Wij hebben kennis genomen van de begroting 2024 van de gemeente Eersel en gezien dat er een voorstel in staat om in Steensel een aantal fietspaden aan te leggen door en langs het bos tussen Steensel en Veldhoven. Het gaat daarbij om een fietspad van 3,5 meter breed van beton of asfalt over de Zandstraat naar de Nedermolen en in het verlengde van de Nedermolen langs de bosrand naar de Turfweg in Veldhoven.

Plangebied:

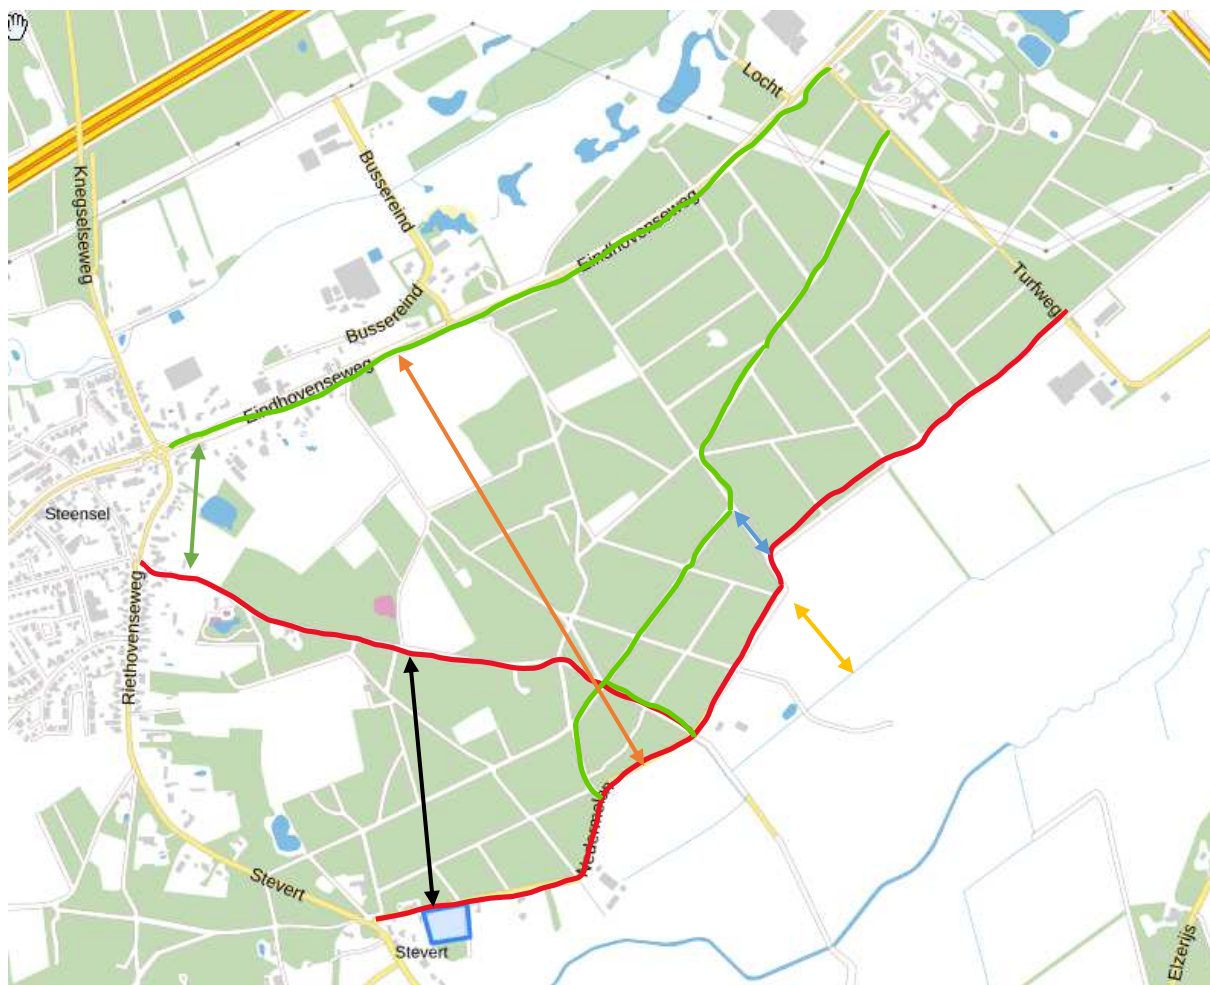
Volgens de commissie Natuur en Buitengebied van de Dorpsraad Steensel is het uit puur recreatief oogpunt niet nodig om deze fietspaden aan te leggen. Er ligt een, weliswaar vrij smal maar goed fietspad van de Nedermolen naar de Turfweg nabij de Buitenjan welk is aangesloten op het knooppunten route netwerk. Dit fietspad wordt voornamelijk gebruikt voor recreatieve doeleinden. Het nieuw aan te leggen fietspad ligt hier slechts een paar honderd meter vandaan. Ook in het kader van biodiversiteit en bescherming van de natuur is het niet wenselijk om hier dit soort brede betonpaden aan te leggen. Het gebied ligt dicht tegen het Grootgoor en de Run, welke een bijzonder natuur gebied is en valt onder de habitatrichtlijnen. Er is een grote kans dat er in de bossen bijvoorbeeld de levendbarende hagedis wordt aangetroffen en dan is de aanleg van nieuwe fietspaden helemaal uit den boze zeker als deze aan de zuidkant van het bos wordt aangelegd. Deze hagedissen hebben net als de gladde slang de eigenschap dat ze op de fietspaden gaan liggen in de zon om op te warmen. De kans dat ze dan doodgereden worden is natuurlijk erg groot. Naast deze hagedissen zijn er diverse waarnemingen in het gebied van zeldzame vogelsoorten gedaan. Versnippering van het gebied zorgt voor een negatief effect op de natuur.

Dit voorstel zorgt ervoor dat we straks een snelfietsroute van Reusel naar het Stedelijke gebied hebben dwars door Steensel en aan de noordkant van het bos, een breed fietspad van Steensel dorp naar de Nedermolen en verder naar Riethoven, een fiets pad van ruwweg Eersel Zuid via Schadewijk naar Veldhoven aan de zuidkant van het bos en een fietspad van Walik naar Steensel. Dit is echt teveel van het goede, onnodig en het komt de rust in dit gebied niet ten goede.

In de Zandstraat zien we wel graag een halfverharding van maximaal 2 meter breed zodat rolstoelers, rollators en kinderwagens ook goed gebruik kunnen maken van onze bossen, zonder de biodiversiteit aan te tasten. Halfverharding is minder uitnodigend voor gemotoriseerd verkeer en heeft een minder negatief effect op de natuur en past daarmee precies in het beoogde doel.

- 1) Vervang het betonnen fietspad door de Zandstraat door een smallere halfverharding
- 2) Laat het fietspad aan de zuidkant helemaal vervallen
- 3) Maar het bestaande fietspad, welke vrijwel altijd in de schaduw ligt, indien nodig breder (max 2m)
- 4) Het geld wat hiermee bespaard wordt kan besteed worden aan een kwaliteits impuls van de Steenselse bossen.
